Trajectoires d'évolution du mix électrique 2020-2060

Commentaires d'une étude ADEME publiée le 10 décembre 2018

Synthèse de l'avis de l'Académie des technologies

Trajectoires retenues par l'étude

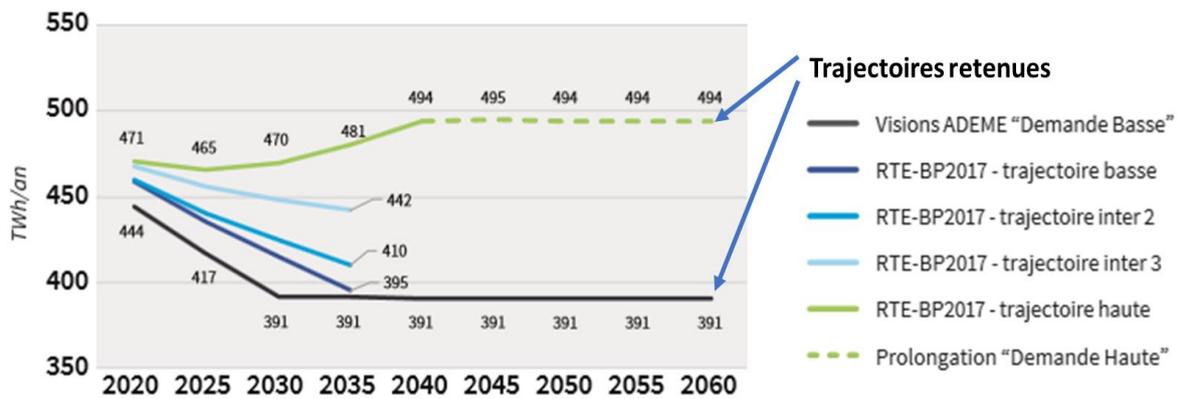
Commentaire 3 : l'Étude prétend s'attacher à deux trajectoires de consommation. Cependant elle est essentiellement consacrée à la trajectoire Haute. Le premier scénario de mix électrique est fondé sur des hypothèses de consommation beaucoup plus basses (celle de l'étude 2015 de l'ADEME, qui a été largement critiquée) ; elle n'est pas comparable.

Puissance requise (diminuée de l'hydraulique) - Solaire et Eolien – 2060 – Un point chaque demi-heure

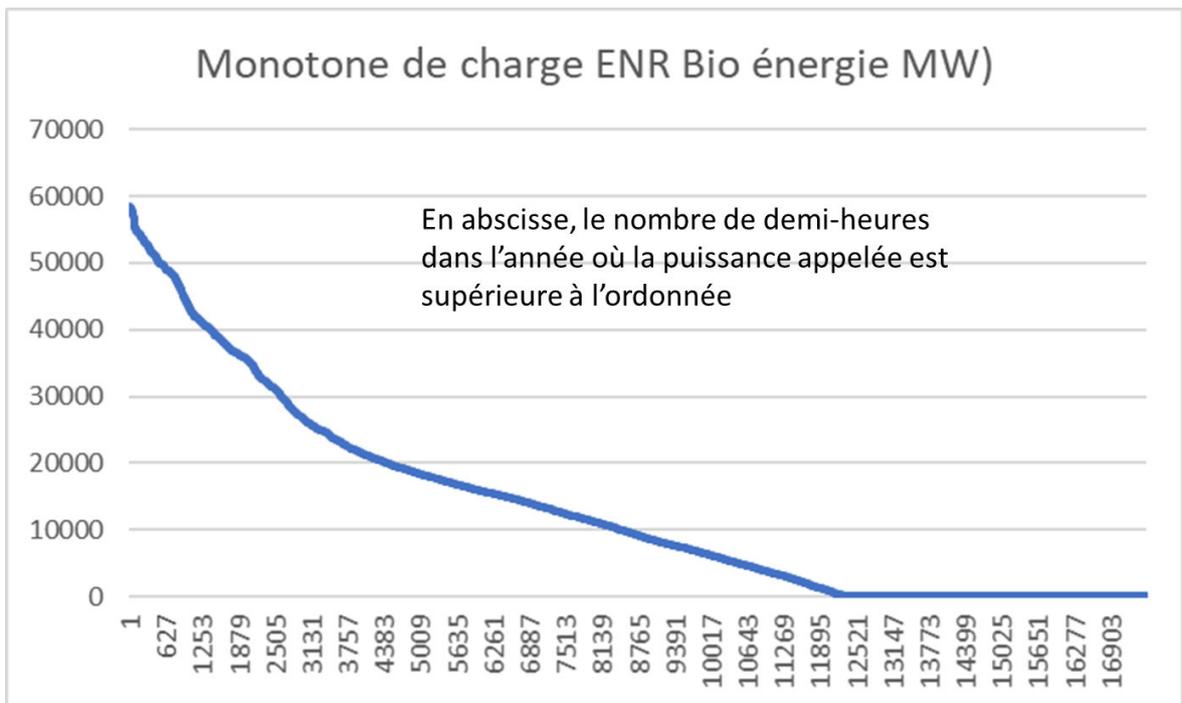
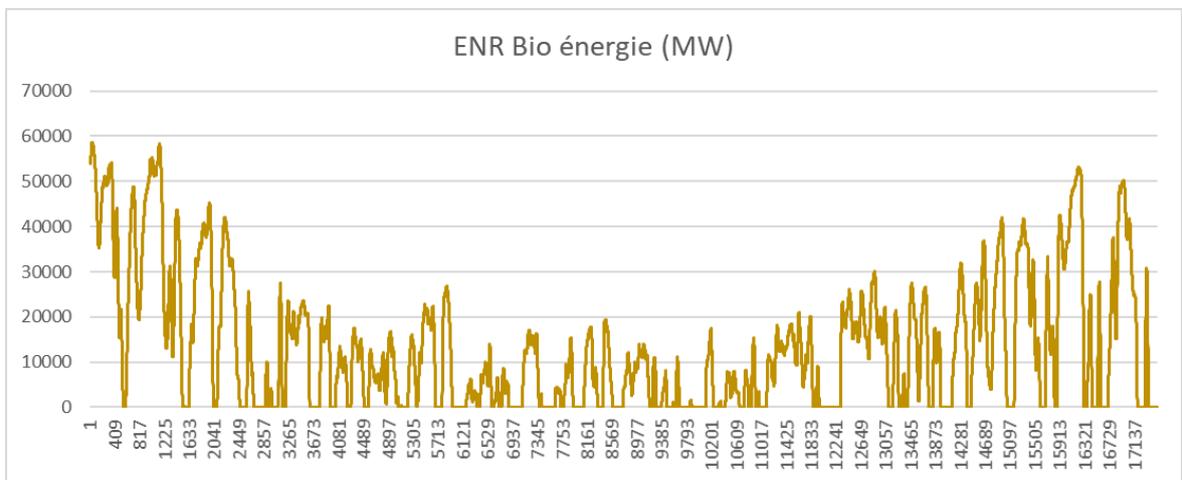
- Il est demandé aux ENR bioénergie (non intermittentes (et hors hydraulique)) une capacité de modulation de la charge considérable. Si la modulation instantanée pourra peut-être être assurée par une régulation plus intelligente des énergies intermittentes, les fluctuations de puissance au pas horaire devront être assurées par la production électrique bioénergie. Certes, l'ADEME affirme avoir vérifié l'équilibre production-consommation au pas horaire, mais cet équilibre nécessite une capacité de variation de puissance de l'électricité produite par les bioénergies qui n'est atteinte dans aucun système existant.

- Le facteur de charge des ENR Bioénergies sera inférieur à 30% - et encore bien moins si on ne peut écrêter les pointes par des importations. Or celles-ci seront aléatoires, les pays voisins (Belgique et Allemagne) envisageant des Mix électriques équivalent à celui que propose l'ADEME. La faiblesse de ce facteur de charge n'est pas prise en compte dans l'évaluation économique du coût de l'électricité bioénergie, qui représenterait cependant près du quart du total.

- Il n'y aurait excédent d'énergies intermittentes, et donc une électricité quasi-gratuite, qu'une petite centaine de jours par an. Le facteur de charge des électrolyseurs pris en compte par l'ADEME sera donc faible, et l'hydrogène intégrée dans le bilan énergétique global sera sensiblement plus coûteuse que ce qui est annoncé (parité avec le vaporeformage).

- Les pics de production (115GW, y compris Hydraulique) seront supérieurs d'environ 15% aux pics actuels (85 GW en 2017, 100 GW historiquement), nécessitant un renforcement des réseaux de transport et surtout de distribution.
